Engineering Change Notice(ECN)

ECN-D-2606-02(INTEL-US Process Z-Belt)

적용 장비 타입 Applicable project type	INTEL-US 12CH PROCESS (INTEL-US02 & 04)	적용 범위 Scope	■ 신규 발주분 (New order) ■ 기발주분 (Previous order) ■ 기출하장비 (Existing shipped equipment)
변경 사유 Reason for change	□ 고객 요청 (Customer request) ■ 품질개선 (Quality improve) □ 원가절감 (Cost reduction) ■ 생산성 향상 (Increase productivity) □ 부품 단종 (Part discontinuation) ■ 기타 (ETC)	ECR NO.	N/A
		ECN NO.	ECN-D-2606-02
변경 상세 사유 Detailed reason for change	• 실제 벨트 길이에 맞추어 전용 품번 생성. • Generate a dedicated part number that matches the actual belt length.		
변경 사항 Changes	변경 전(Before)	변경 후(After)

1. Engineering Change Request

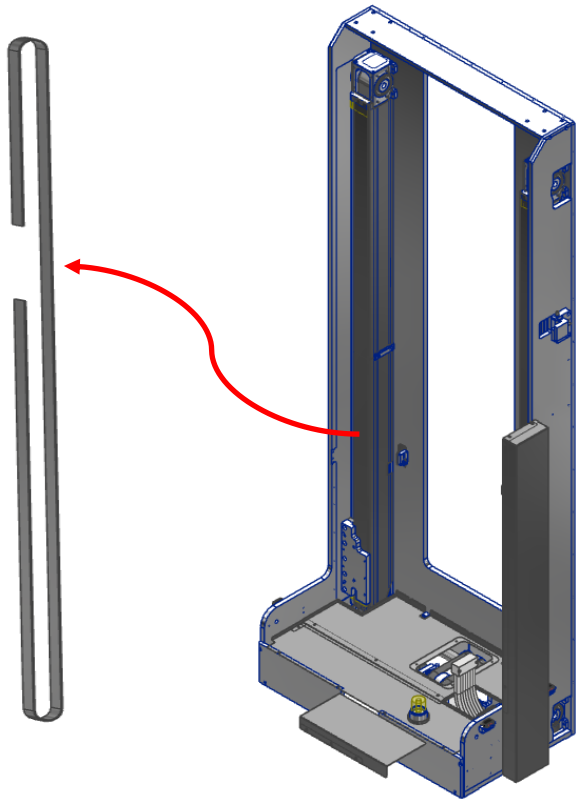
상세내용 Detail	• Part No. : C-03-026 • 공용 품번을 사용하며, 작업자가 길이에 맞추어 절단 • Use common part number, cut to length by operator	• Part No. : C-03-243 • 정확한 길이에 대응하는 품번을 생성하여, 체계적인 관리 가능 • Generate dedicated part numbers for specific lengths to enable systematic management

Part No.		
Before	→	After
C-03-026	→	C-03-243
